Autorité environnementale

**Avis délibéré de l’Autorité environnementale sur
la zone d’aménagement concerté (Zac) Dame
Blanche Nord à Garges-lès-Gonesse (95),
deuxième avis**

n°Ae : 2024-077

Figure 4 : classification des bâtiments au regard de l'enjeu « gîtes de chiroptères » (source : dossier)

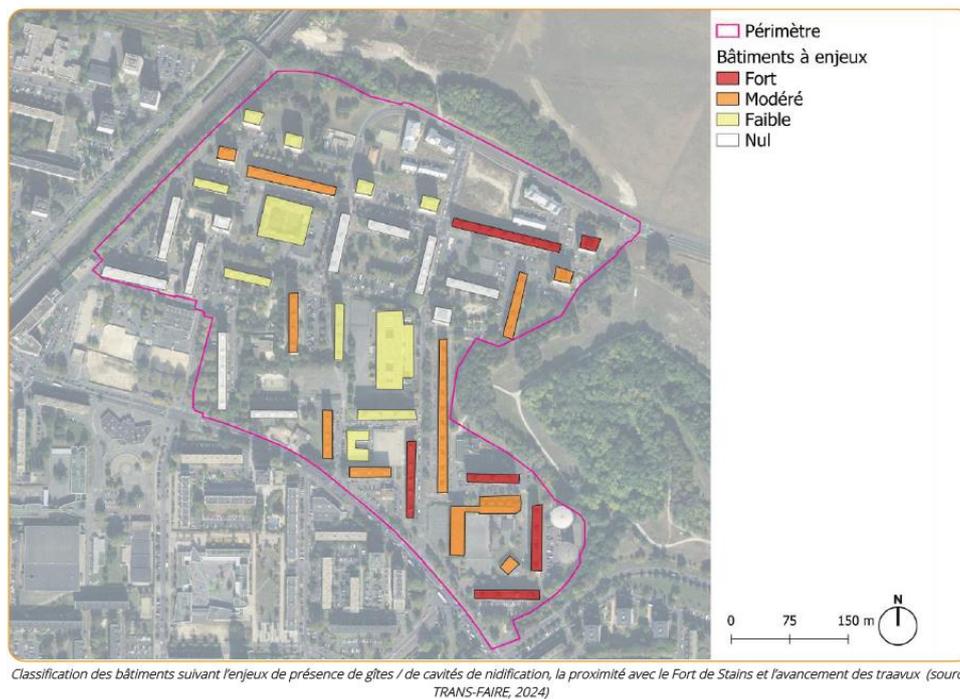
potentiels sur site, dans les bâtiments et les arbres, et a défini sur cette base une classification des enjeux des bâtiments, en lien en particulier avec la proximité du fort de Stains et la présence de cavités et gîtes potentiels (aucun gîte avéré n'a pu être observé en revanche).

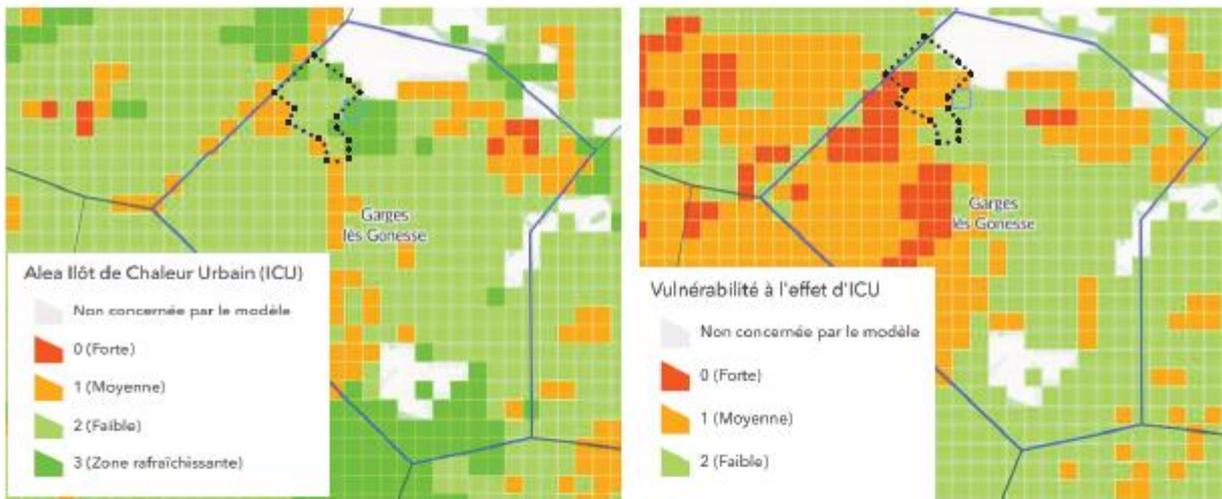
En écho avec l'avis de l'Ae de 2022, les valeurs seuils de qualité de l'indice ATMO sont rappelées, et l'indice de qualité de l'air de la commune de Garges-lès-Gonesse est présenté. Les valeurs recommandées par l'organisation mondiale de la santé (OMS) en 2021 ne sont cependant pas citées. Une étude Air et Santé de niveau III a été menée en 2021, elle est très succincte et se fonde uniquement sur l'étude de trafic pour l'état initial ainsi que les prévisions, et ne semble pas se fonder sur une campagne de mesures, contrairement aux recommandations de l'Ae dans l'avis de 2022.

L'Ae recommande de préciser l'état initial sur la qualité de l'air, et de présenter des données récentes issues tant de modélisations que de campagnes de mesure in situ.

Figure 8 : espaces verts avant et après projet (source : dossier)

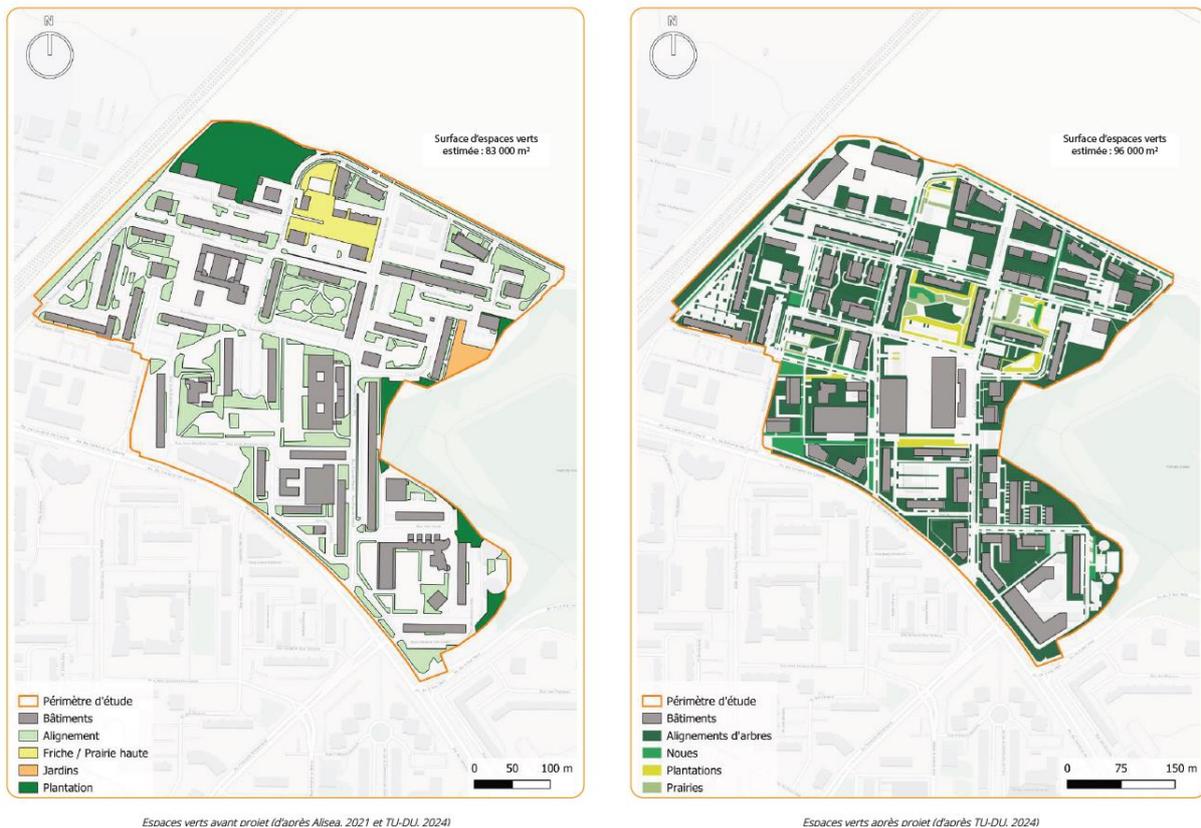
Le projet prévoit la conservation de 556 arbres, soit 75 % du patrimoine initial, et la plantation d'environ 1 500 arbres, et donc une augmentation à terme forte du patrimoine arboré au total. Le dossier indique qu'au-delà de l'abattage d'arbres malades, peu nombreux (voir au 2.2), c'est le plan d'aménagement qui conduit l'identification des arbres à abattre.

Même si les travaux seront étalés sur dix ans, et donc les destructions d'habitats et d'arbres aussi, la reconstitution des habitats naturels et à plus forte raison la croissance des arbres ne seront pas immédiates.

- **d'étudier la possibilité d'abattage d'un nombre moins important d'arbres, en préservant en particulier ceux qui assurent le maximum de services écosystémiques,**

Figure 10 : nouveaux axes de circulation après projet

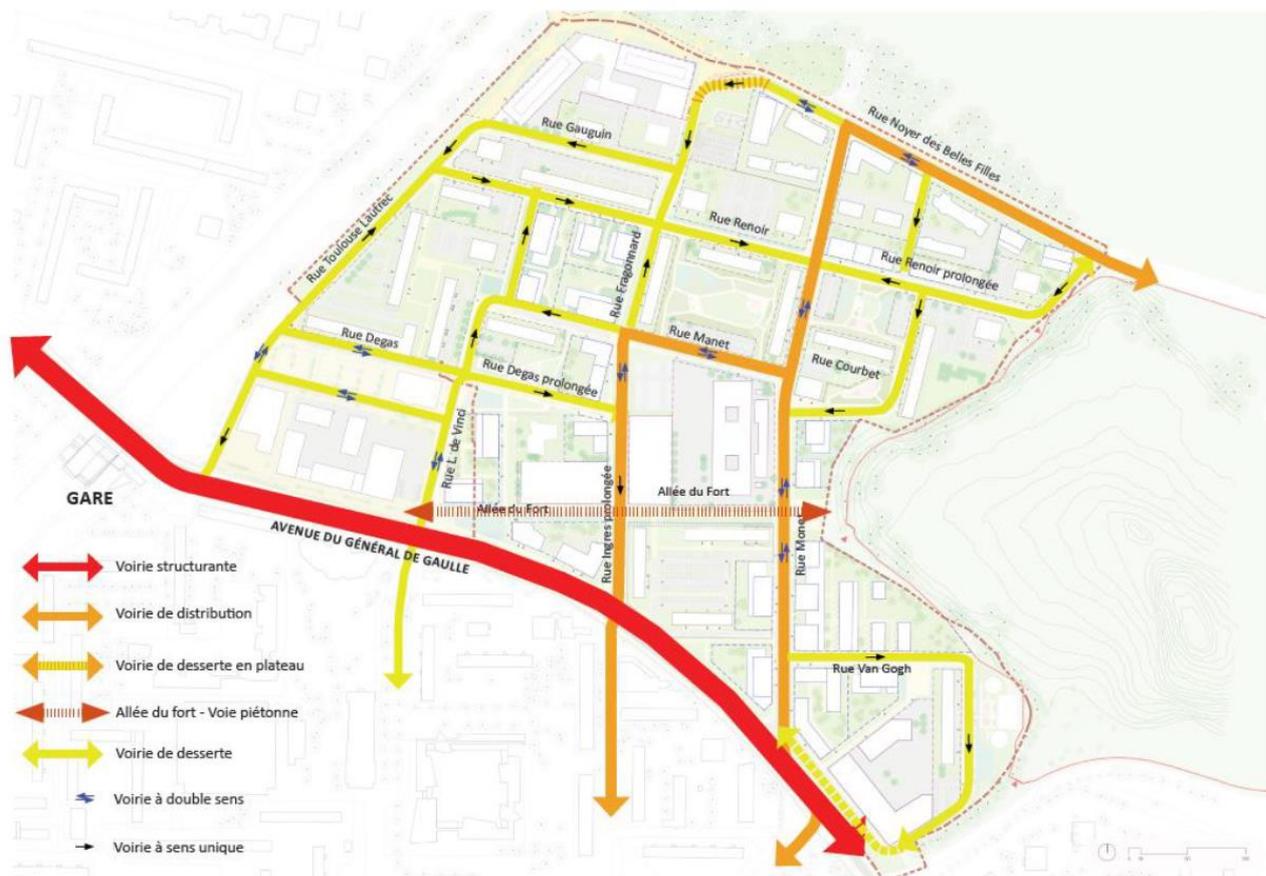
Comme mentionné en 2.3, la restructuration du stationnement automobile n'a pas fait l'objet d'une analyse de variantes, et les choix pris peuvent selon les cas être à l'origine d'incidences positives (limitation du nombre de véhicules en stationnement sur la voie publique) ou négatives (surstructuration en termes de places) qui ne sont pas suffisamment présentées dans l'étude d'impact.
